Concorrência Pública nº: 16/2024

Objeto: CONTRATAÇÃO DE EMPRESA VISANDO A EXECUÇÃO DE OBRA PARA MELHORAMENTO E PAVIMENTAÇÃO ASFALTICA DA MG 040 TRECHO BRUMADINHO-BONFIM.

LISTA DE QUESTIONAMENTOS E RESPOSTAS IMPUGNAÇÃO DLG

Figura 21 - Serviço 1: Pavimento novo com aplicação de CBUQ

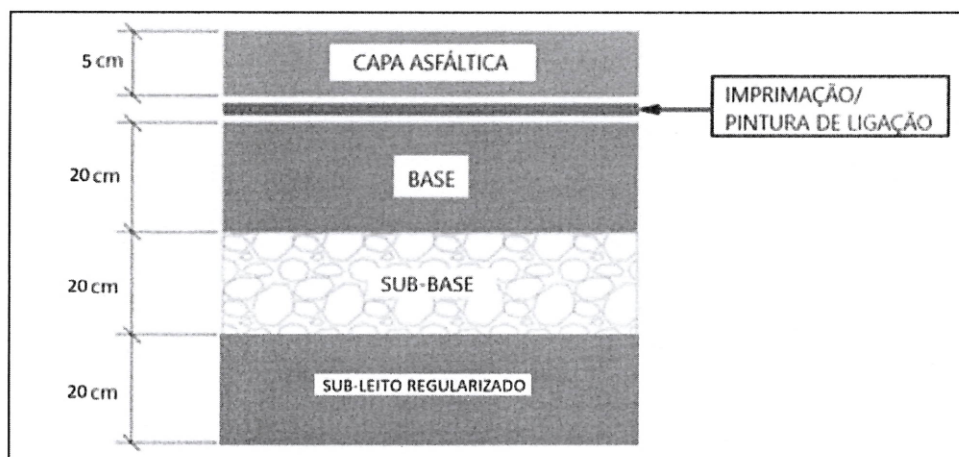
2. Divergência na Espessura do Asfalto entre o Projeto e a Planilha Orçamentária

Resposta: O acordo de reparação firmado com a VALE S/A em 11/11/2022 (FDI PAGINAS 46 E 47) define que a espessura do pavimento será de 5,0 cm conforme transcrito abaixo:

Assim sendo considerar a espessura de projeto um "ERRO MATERIAL"

Onde se lê, no projeto espessura de pavimento, 7.5 cm leia-se 5cm.
